<b>Title - Sujet</b> CFB Comox FFTA Source Control Proje Projet de contrôle à la source dans l'AELI de la BFC Comox	
<b>Solicitation No. - N° de l'invitation</b> EZ113-210191/B	<b>Amendment No. - N° modif.</b> 004
<b>Client Reference No. - N° de référence du client</b>	<b>Date</b> 2021-01-28
<b>GETS Reference No. - N° de référence de SEAG</b> PW-SPWY-031-8900	
<b>File No. - N° de dossier</b> PWY-0-43021 (031)	<b>CCC No./N° CCC - FMS No./N° VME</b>
<b>Solicitation Closes - L'invitation prend fin</b> <b>at - à 02:00 PM</b> Pacific Standard Time PST <b>on - le 2021-02-23</b> Heure Normale du Pacifique HNP	
<b>F.O.B. - F.A.B.</b> <b>Plant-Usine:</b> <input type="checkbox"/> <b>Destination:</b> <input checked="" type="checkbox"/> <b>Other-Autre:</b> <input type="checkbox"/>	
<b>Address Enquiries to: - Adresser toutes questions à:</b> Leung, Janie	<b>Buyer Id - Id de l'acheteur</b> pwy031
<b>Telephone No. - N° de téléphone</b> (778) 919-3273 ( )	<b>FAX No. - N° de FAX</b> ( ) -

This Amendment 004 is raised to:

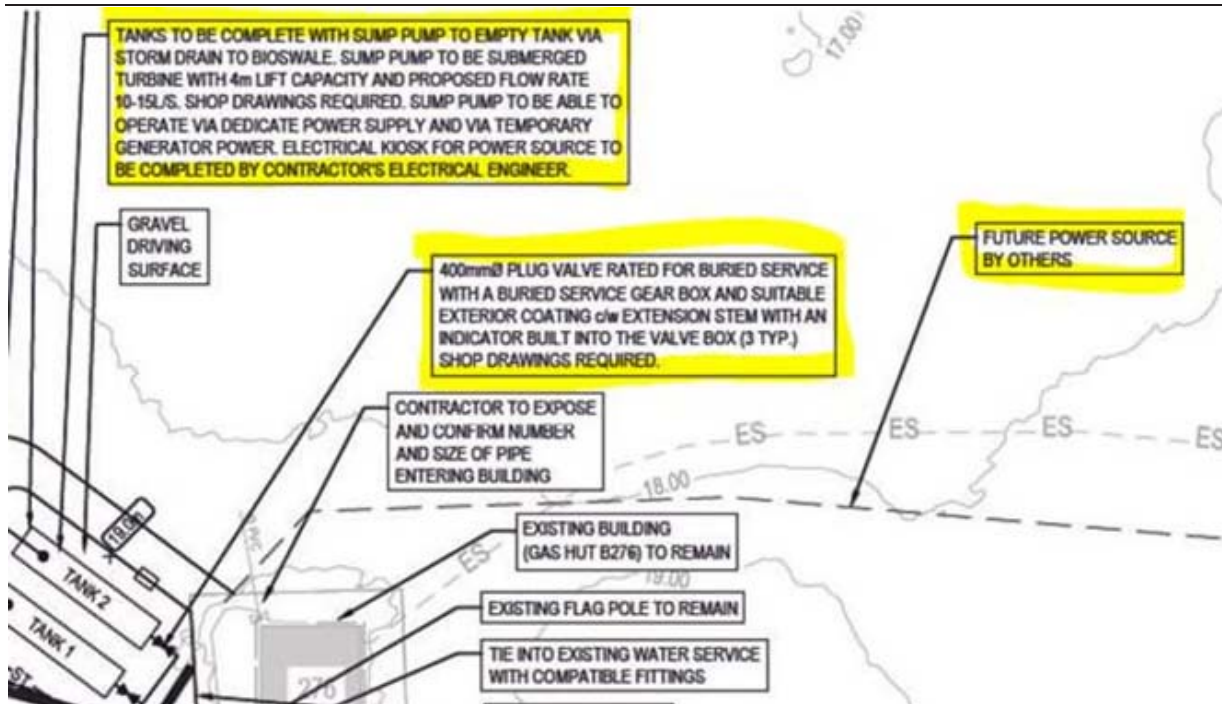
**Q5.** Who will be providing the electrical service to the pump system? It is shown as being provided by others. More info would be instructive.....

**A5.** Attention is brought to the following notes in Drawing 016, which indicate the Contractors requirements respecting power for the tank sump pump.
